令和5年第2回定例会（6月議会）
建設部 提出資料

鳥海ダムの基本計画の変更について

鳥海ダム建設事業の事業費と工期について

○基本計画（第1回変更）（案）

V-1-① 転流工 (仮締切堤)

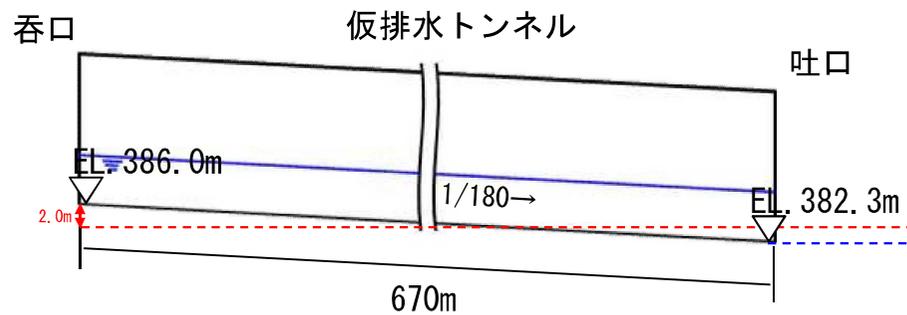
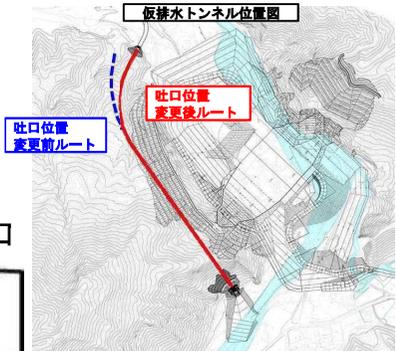
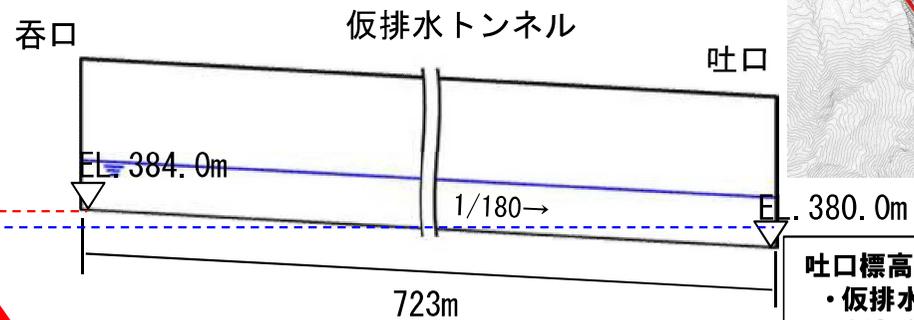
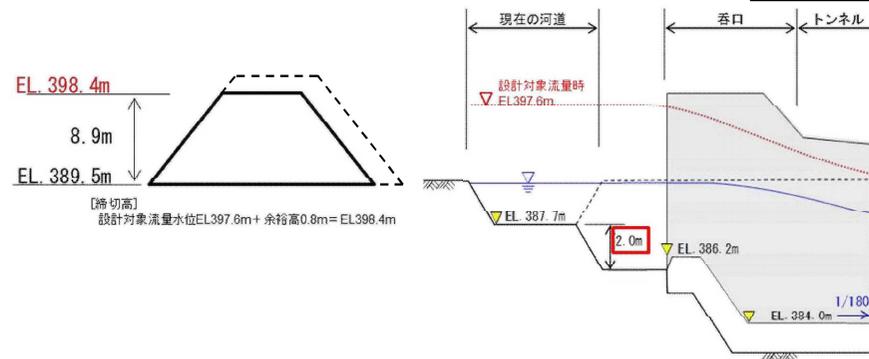
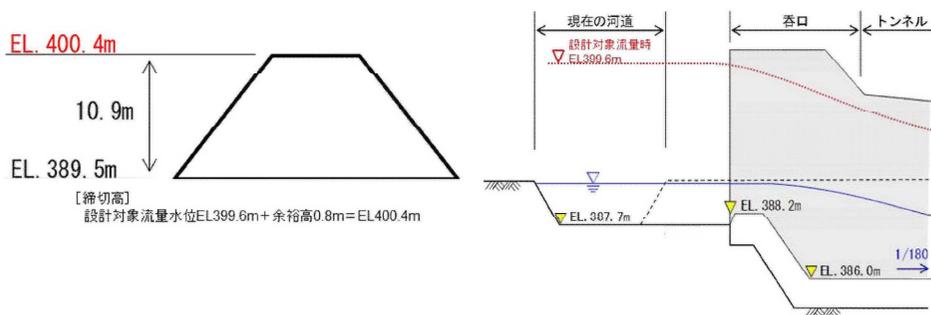
- 仮締切盛土形状の見直しによる盛土量の減
- 仮排水トンネル吐口の位置変更に伴い、地形的要因により吐口敷高が2m下がりました。これにより、呑口敷高を低下させることができることから、仮締切堤の必要高を低下させることに伴う仮締切堤体積の減少により、約5億円の減額となります。

吐口標高2.3mの低下
 ・仮排水トンネル延長増により-0.3m
 ・吐口の地形により-2.0m

V-1-② 掘削工（基礎仕上）

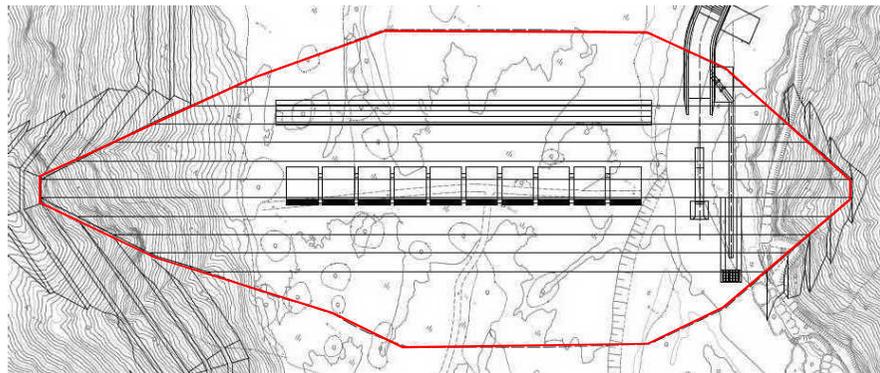
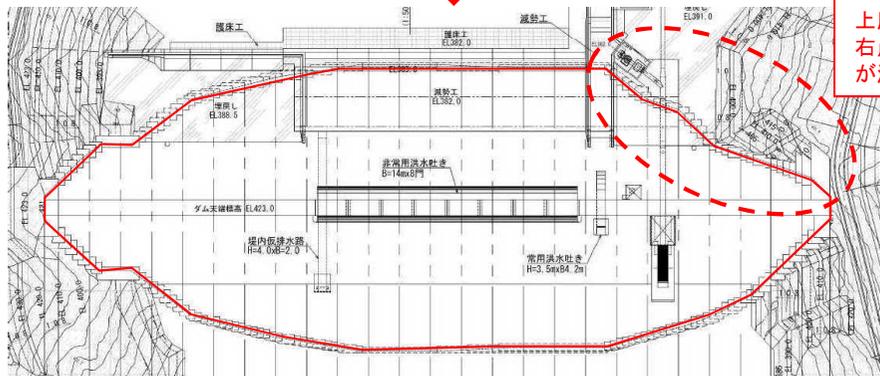
- 設計進捗に伴う基礎仕上面積の減
- 当初は、X320軸をダム軸としていましたが、地質調査の進捗によりX360軸へ変更しました。これに伴い、ダム上座箇所地形等に変更が生じたことから基礎仕上面積が縮小しました。また、施工方法を人力施工から機械施工へ見直したことにより、約5億円のコスト縮減となります。

【現計画】 X320軸の基礎仕上範囲

【変更計画】 X360軸の基礎仕上範囲

上座位置の地形変更に伴い、右岸下流部の基礎仕上げ面積が減少

V-1-③ 基礎処理工

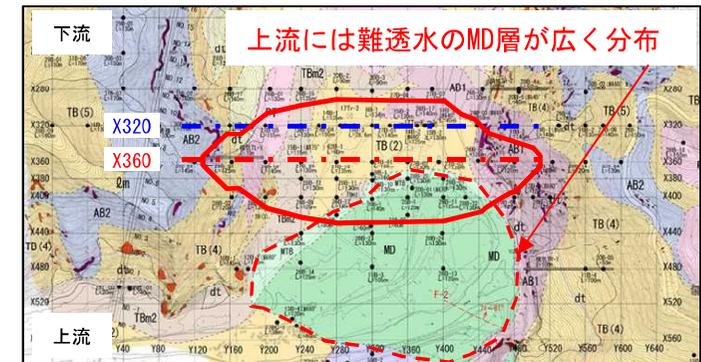
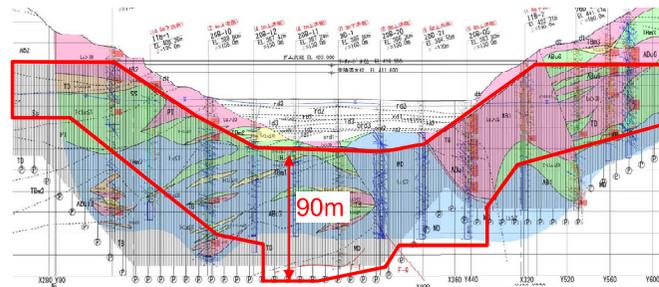
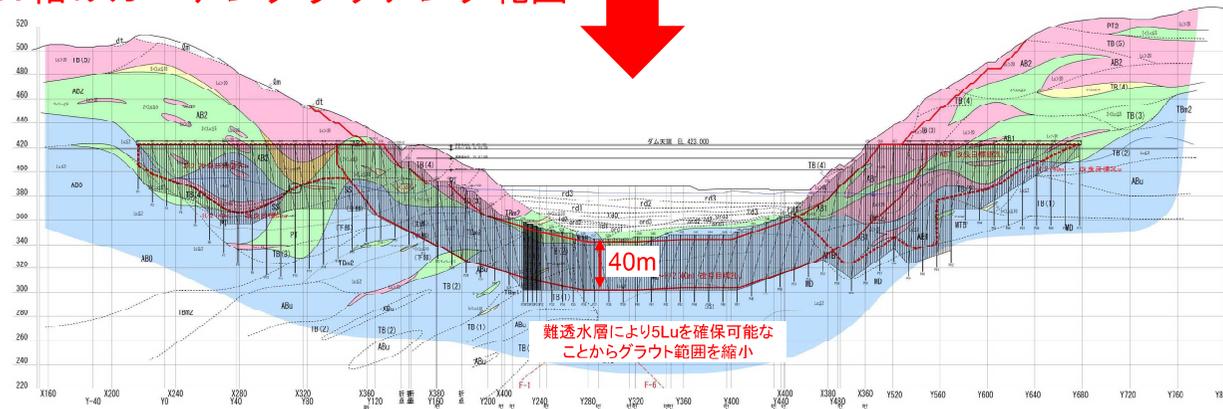
- 調査進捗に伴うカーテングラウチング範囲の減
- 現計画では、ダム軸をX320軸としていましたが、地質調査の進捗によりX320軸の上流側に難透水のMD層が広く分布していることが判明しました。ダム軸を上流に40m変更することにより基礎処理(カーテングラウチング)の範囲を縮小し、約5億円のコスト縮減となります。

【現計画】 X320軸のカーテングラウチング範囲

【変更計画】 X360軸のカーテングラウチング範囲

V-1-④ 取水放流設備

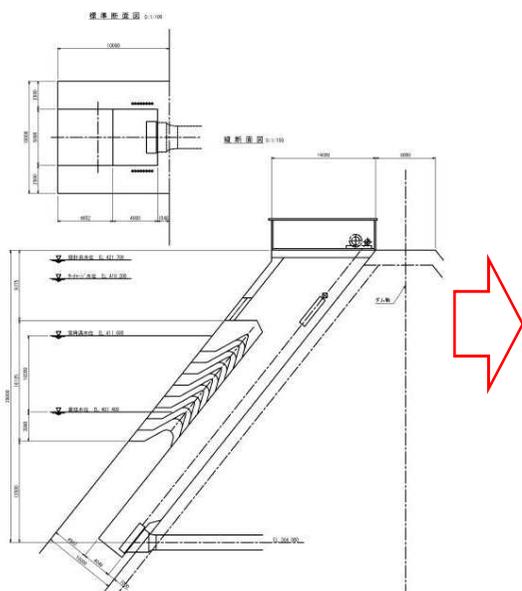
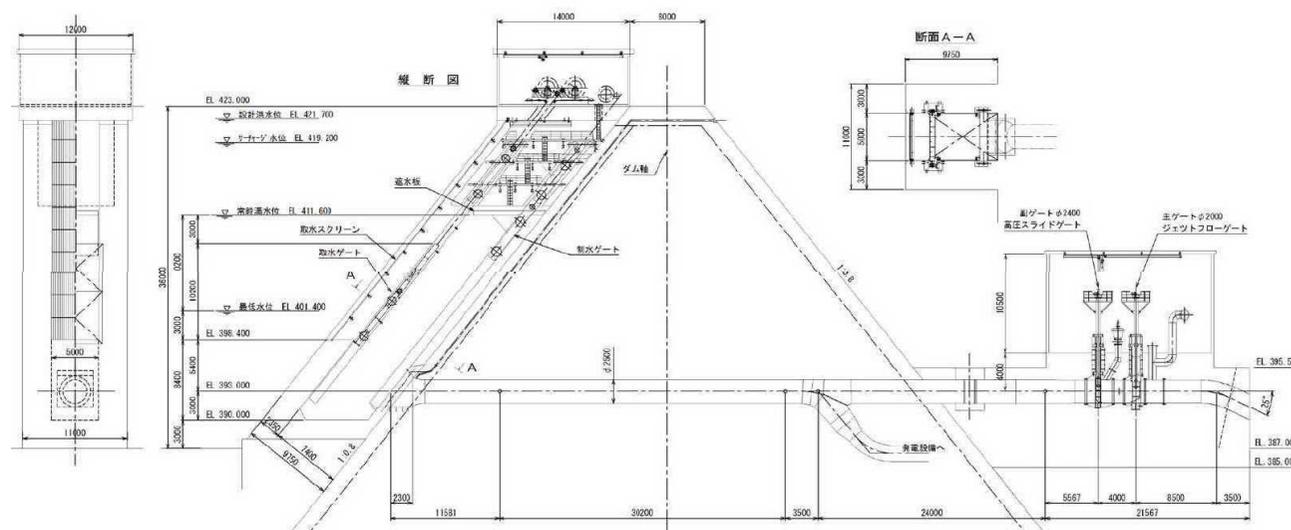
- 設計進捗に伴う取水設備形式の変更
- 当初は他ダムの計画を参考に形式等を選定していましたが、より合理的な形式の検討を行い、直線多段式に変更したことにより、約18億円の減額となります。

【現計画】 連続サイフォン式

【変更計画】 直線多段式

連続サイフォン式は維持管理費が有利であるものの、施工上、取水管の気密性確認及び埋設作業に合わせてコンクリート打設を行う必要があり、施工が長期化することから直線多段式に見直したものの。

V-1-⑤ 閉塞工（仮排水路トンネル）

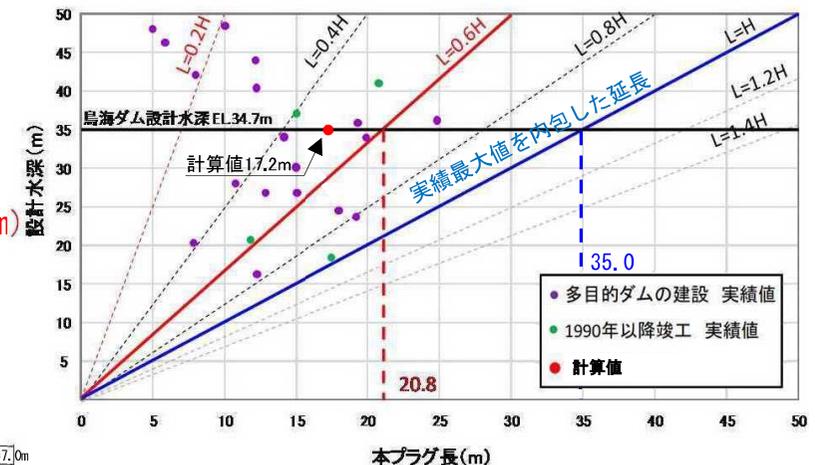
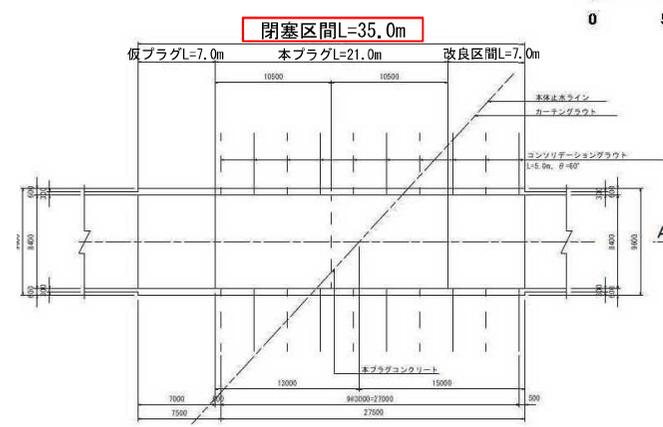
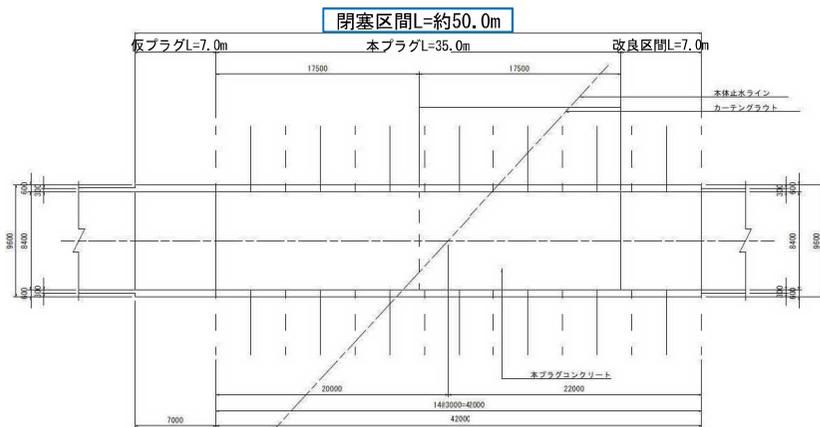
- 設計進捗に伴う閉塞区間長の減
- 合理的な閉塞検討を行い、閉塞区間長について、実績最大値を内包した延長から滑動に対する抵抗（摩擦）を考慮した実績値に変更したため、約4億円の減額となります。

【現計画】 閉塞区間長 50m
 (本プラグ35m, 仮プラグ7m, 改良区間7m)

【変更計画】 閉塞区間長 35m
 (本プラグ21m, 仮プラグ7m, 改良区間7m)

本プラグ長の見直し (35m → 21m)

変更計画 本プラグ長 21m ← 現計画 本プラグ長 35m

V-1-⑥ 試掘横坑

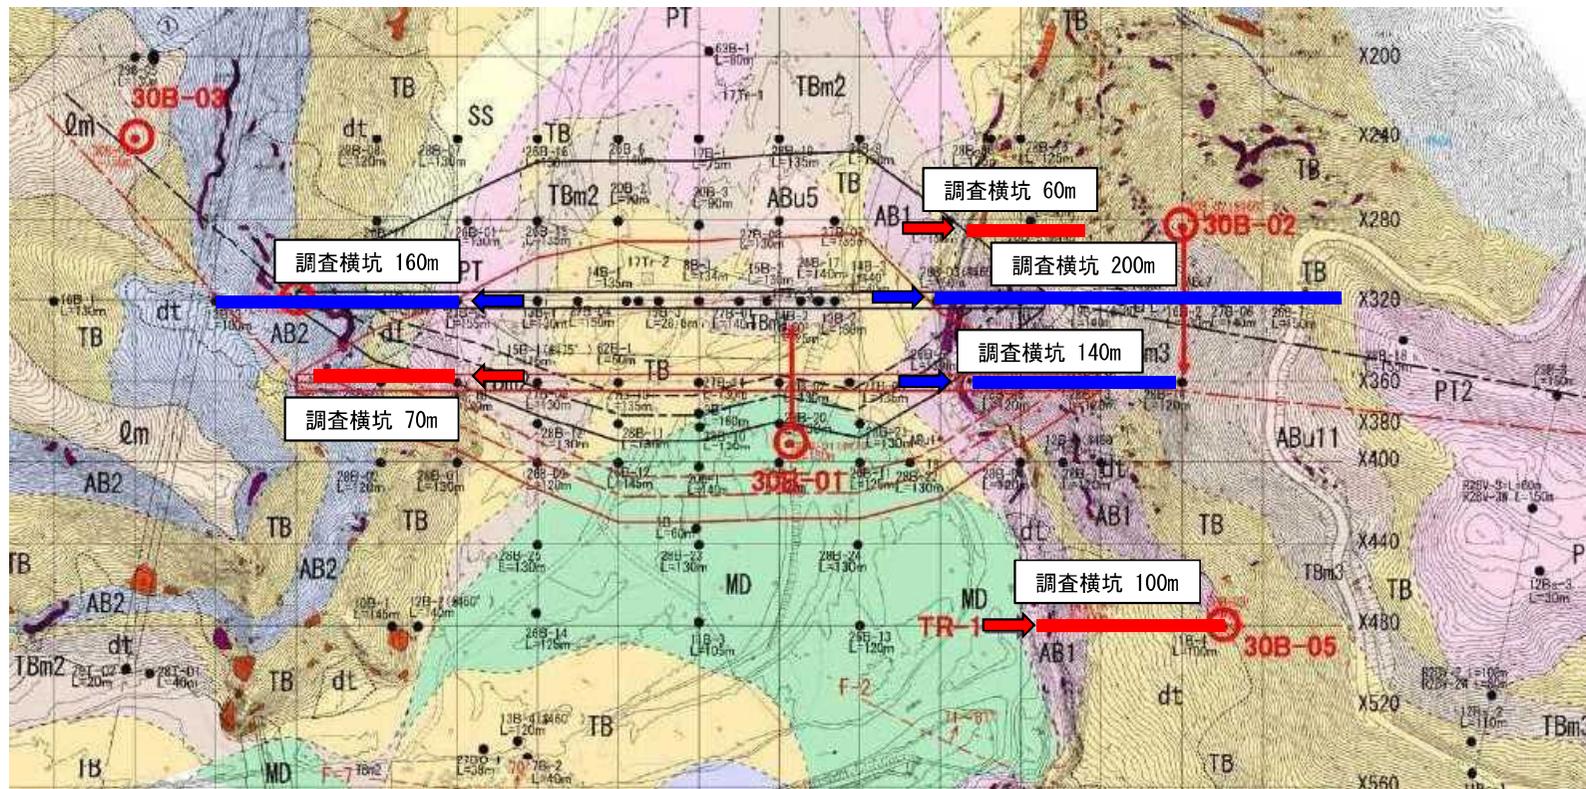
- 設計進捗に伴う調査横坑の減
- 現計画では左右岸6坑の調査横坑を用いた地質調査を計画していましたが、3坑の横坑調査結果とボーリング調査結果からダム軸検討に必要な知見が得られたことから、横坑による調査が減少し約5億円の減額となります。

- 調査横坑による調査箇所
- 調査横坑による調査を中止する箇所
